Verslag overleg 'Herinrichting strand af- opgang te Castricum

Herinrichting strand af- opgang te Castricum.

Natura 2000-gebied

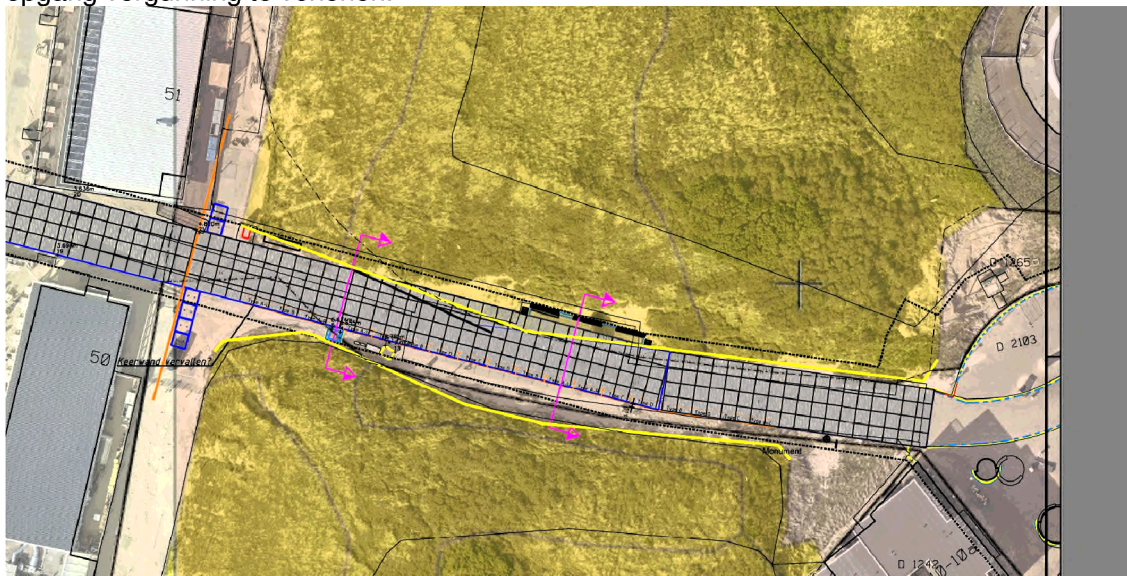
De strand af- opgang ligt in het Natura 2000-gebied Noordhollands Duinreservaat, een kwetsbaar natuurgebied met bij de strandopgang verschillende kwalificerende habitattypen als witte duinen en duindoornstruweel. Onderstaande kaart geeft met de gele lijn de begrenzing van de kwalificerende habitattypen in het Natura 2000-gebied. Deze kaart geeft aan waar er in principe enigszins ruimte is om voor het project herinrichting strand af- opgang vergunning te verlenen.

De gemeente Castricum heeft de belijning van de algemene begrenzing habitatype uitgezet op de strand af- opgang, wat een duidelijker beeld geeft. De belijning loopt in het duingebied en gedeeltelijk over de bestaande verharding, deze bestaande verharding lag er al voordat Natura 2000-gebied Noordhollands Duinreservaat werd aangewezen.

Op onderstaande kaart geeft de blauwe lijn de bestaande verharding aan, de rode lijn geeft de nieuwe situatie van de verharding aan. Hier is het zichtbaar dat de aanpassing van de strand af- opgang aan de noordkant leidt tot 22 m² permanent oppervlakteverlies van kwalificerend habitatype en dat dit geen significant negatief effect is.

Aan de zuidkant is te zien dat de onderhoudszone van de 2 x 2x30 meter (samen 120 m²) achter de keerwand niet overlapt met kwalificerend habitattypen. Het onderhoud van deze 2 stroken, verwijderen van stuifzand, zal plaats vinden wanneer nodig. Dit is zeer afhankelijk van de weersomstandigheden, het verwijderen van het stuifzand zal met een elektrische machine uitgevoerd worden.

Het project herinrichting strand af- opgang mag uitgevoerd worden, met in acht nemen van onderstaande;

- Het afschuiven van de duinen wordt uit dit project gehaald;
- De verbreding van de strand af- opgang aan de noordoostkant mag verbreed worden van 3 platen breed (6 meter) naar 4 platen breed (8 meter);
- De geplande verbreding voor de zitbanken op de vloerplaten, 2 meter x 16 meter vervalt. De vloerplaten vervallen en de 3 zitbanken wordt direct tegen de vloerplaten geplaatst
